**DIRECCION REGIONAL DE CHIRIQUI**  
**SECCIÓN DE EVALUACIÓN DE IMPACTO AMBIENTAL**  
**INFORME TÉCNICO DE INSPECCIÓN OCULAR N°. 012-2025**

<b>PROYECTO:</b>	CONSTRUCCIÓN DE ATRACADERO EN LA ISLA SILVA DE AFUERA
<b>PROMOTOR:</b>	LA SILVA, S.A.
<b>UBICACIÓN DEL PROYECTO:</b>	ISLA SILVA DE AFUERA, CORREGIMIENTO DE REMEDIOS, DISTRITO DE REMEDIOS, PROVINCIA DE CHIRIQUÍ
<b>FECHA DE LA INSPECCIÓN:</b>	4 DE FEBRERO DE 2025
<b>FECHA DEL INFORME:</b>	10 DE FEBRERO DE 2025
<b>PARTICIPANTES EN LA INSPECCIÓN:</b>	<b>POR EL PROMOTOR:</b> HARMODIO CERRUD – Consultor <b>POR LA SECCIÓN DE COSTAS Y MARES:</b> ZULEIMA MADRID <b>POR SECCIÓN DE EVALUACIÓN DE IMP. AMBIENTAL:</b> <ul style="list-style-type: none"><li>• LCDO. MIGUEL ÁNGEL GARCÍA - Evaluador de EsIA.</li><li>• LCDO. ALAINS ROJAS – Evaluador de EsIA.</li><li>• ANYELYS ATENCIO – PRACTICANTE</li></ul>

Imagen 1, 2 y 3. Vistas terrestres y aéreas del polígono del proyecto “CONSTRUCCIÓN DE ATRACADERO EN LA ISLA SILVA DE AFUERA”. Febrero 2025. arojas

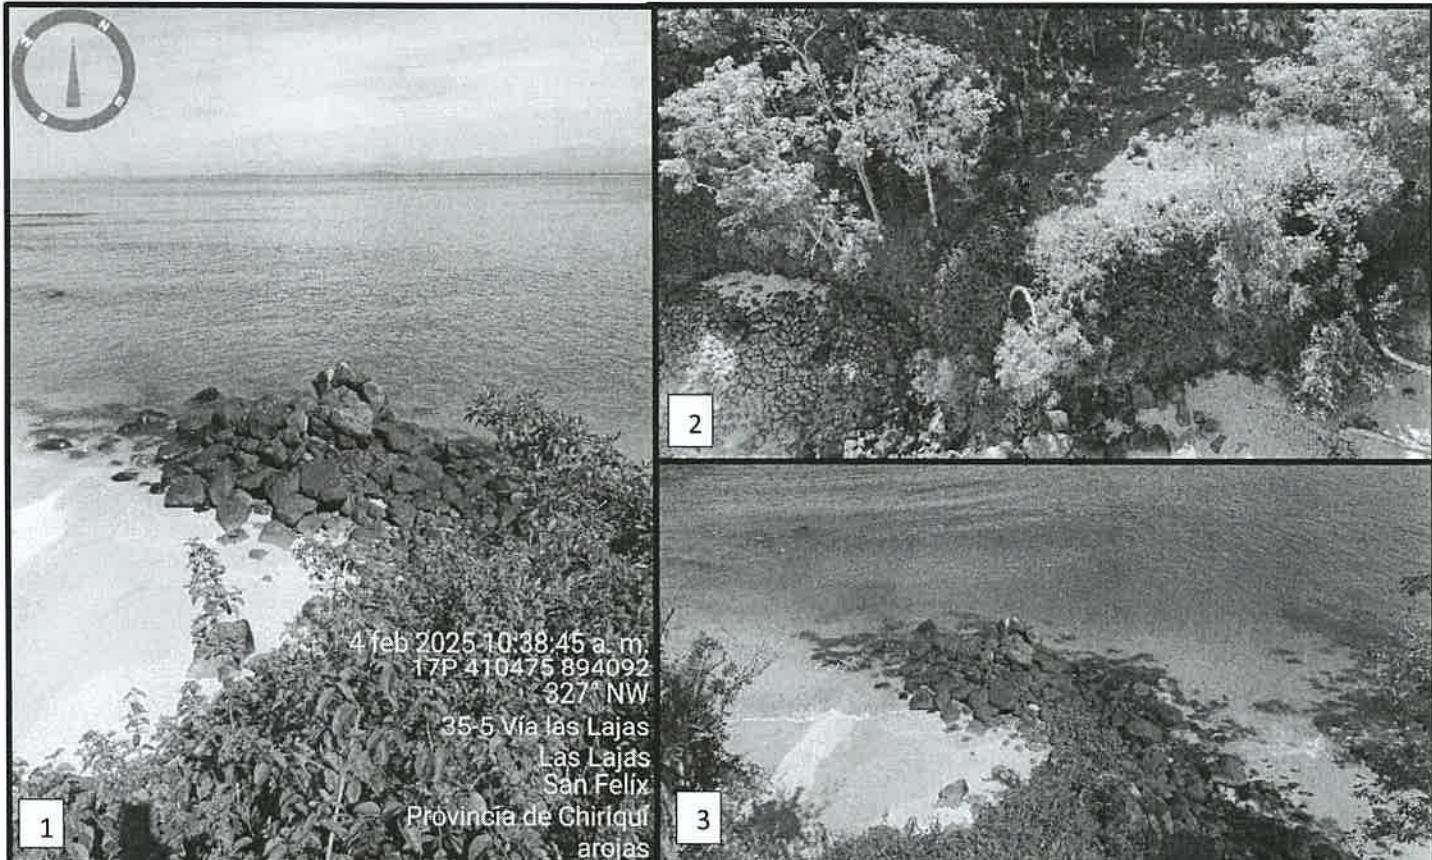
La segunda parte se encuentra conformada por la parte acuática donde se puede resaltar que entre la parte terrestre y la costa existe un montículo de piedras, en donde se pretende construir parte del atracadero. La parte acuática como tal se encuentra conformada por agua salada con poca turbidez y un fondo marino conformado por arena clara y rocas.

Es muy importante resaltar que en lo que se pudo observar la parte de playa presenta restos de corales muertos que fueron arrastrados por las olas, aunque no se lograron observar arrecifes coralinos dentro del polígono, se puede mencionar que aproximadamente 100 metros se encuentra una formación de arrecifes coralinos y algas.
